**Европейские правила судоходства по внутренним
водным путям (пятый пересмотренный
вариант резолюции № 24)**

Сводный текст поправок к Европейским правилам судоходства по внутренним водным путям (пятый пересмотренный вариант резолюции № 24)

Сводный текст одобренных поправок к пятому пересмотренному изданию Европейских правил судоходства по внутренним водным путям и дополнительных предложений по поправкам, представленных Группой экспертов по ЕПСВВП

84 Включить новые рисунки 50 бис и 50 тер

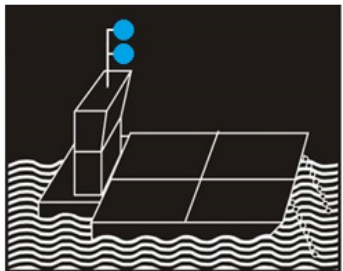
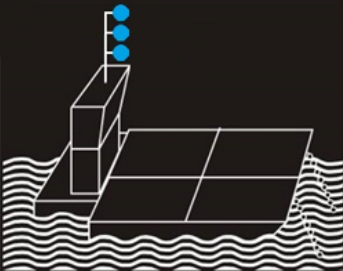
<p>50-бис</p>	
<p>Статья 3.21: Дополнительная сигнализация для находящихся на стоянке толкаемых составов, осуществляющих отдельные перевозки опасных грузов в соответствии с пунктом 2 статьи 3.14.</p>		
	<p>50-тер</p>	
<p>Статья 3.21: Дополнительная сигнализация для находящихся на стоянке толкаемых составов, осуществляющих отдельные перевозки опасных грузов в соответствии с пунктом 3 статьи 3.14.</p>
